LuK Service Info

Part Nr. 231 0033 12 – 310/310mm TGU6

Manufacturer: CLAAS, RENAULT

Info: New design / Neues Design / Nouvelle conception / Nuevo diseño / Nuovo disegno / Nuovo segno

Art.-Nr.: 231 0033 12

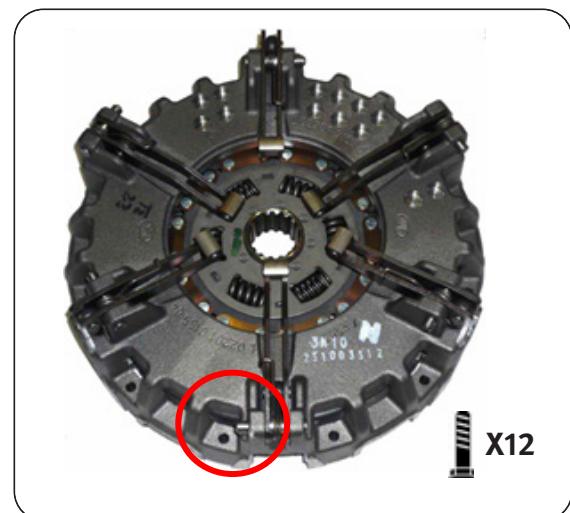
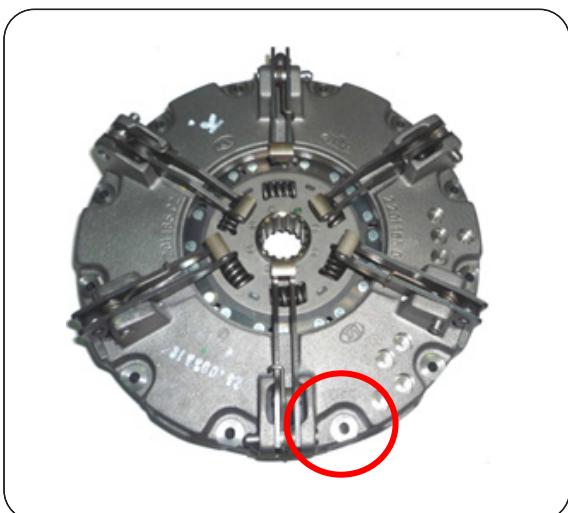
This new design utilises the latest clutch technology, using a vented housing for improved cooling and heat dispersal. Fully interchangeable with existing clutches with no modifications required to vehicle or flywheel. A new fixation bolt set 411 0195 10 12 x M8 x 1.25 x 65mm + Conical washer is supplied with new designs to accommodate the lower housing.
